柏崎刈羽原子力発電所 7号機周辺の大型クレーン用セメント改良土 の配置について

2022年10月7日
東京電力ホールディングス株式会社

7号機周辺の大型クレーン用セメント改良土の配置について

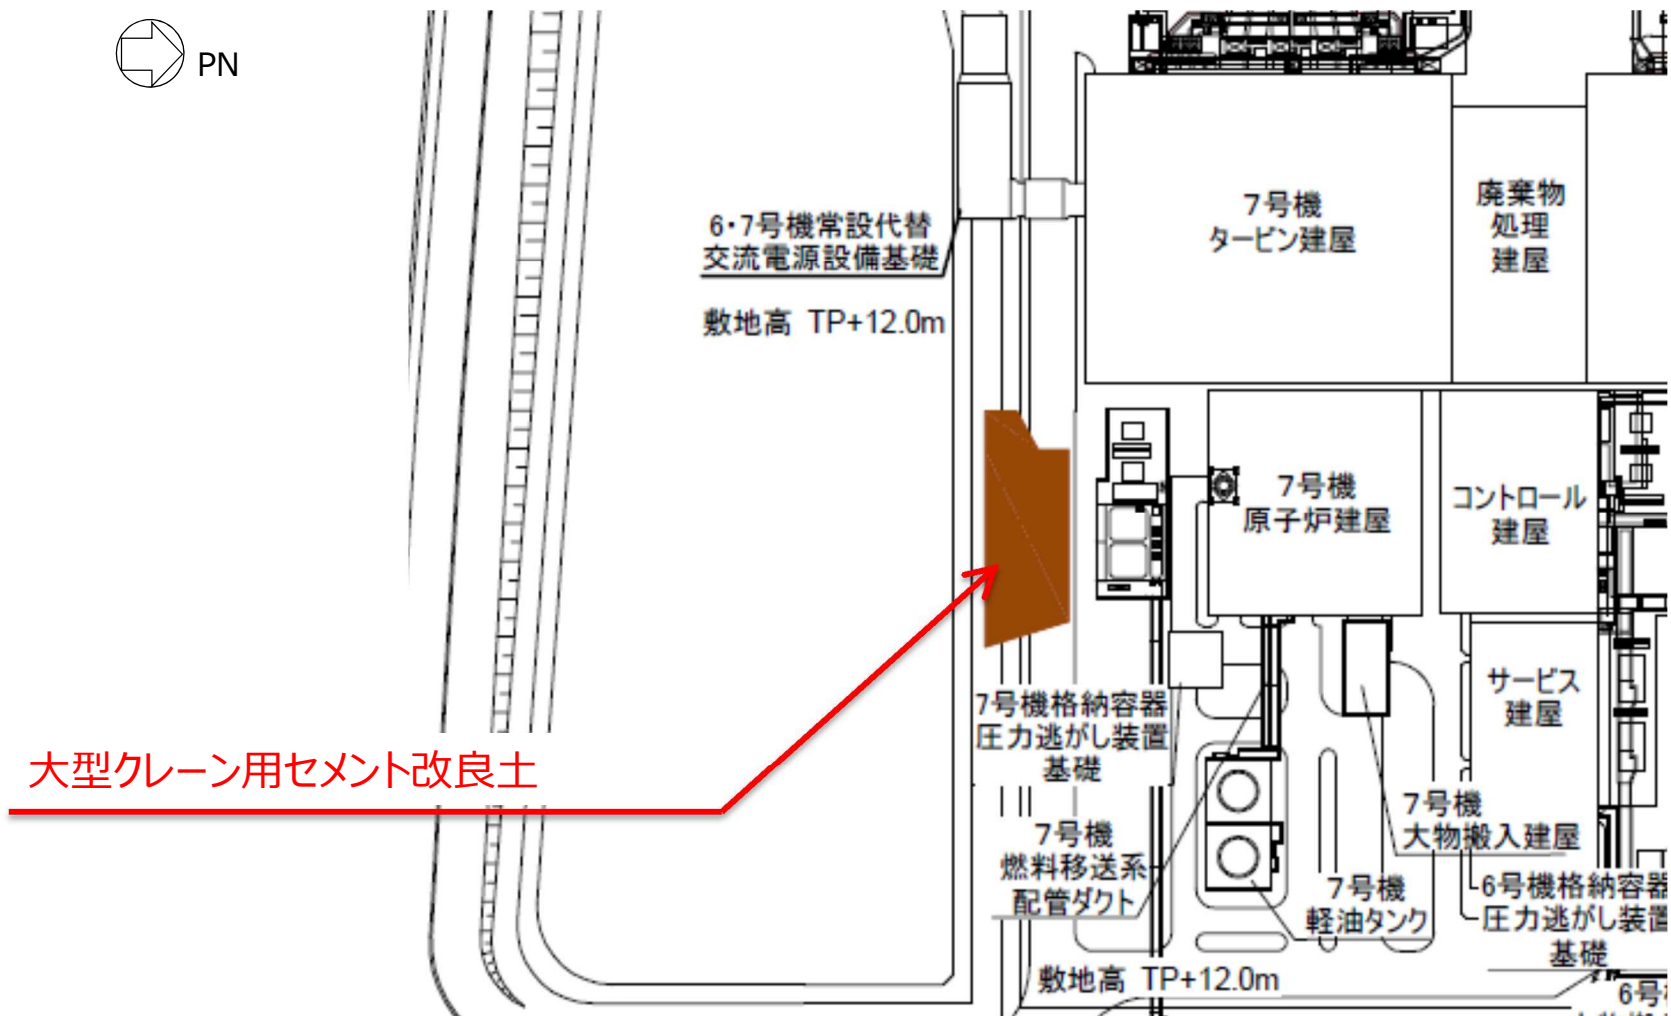
- 7号機周辺の大型クレーン用セメント改良土の配置について、当該配置を踏まえ、7号機の主要な杭支持構造物等への影響はないとしている考え方を説明すること。

- 大型クレーン用セメント改良土の配置より、最も近傍の主要な杭支持構造物である7号機格納容器圧力逃がし装置基礎からでも約25mの離隔があることから、周辺の主要な杭支持構築物に与える影響はないと考えている。
- 大型クレーン用セメント改良土近傍に地下トレンチ等の地下構築物の干渉はないことを確認している。
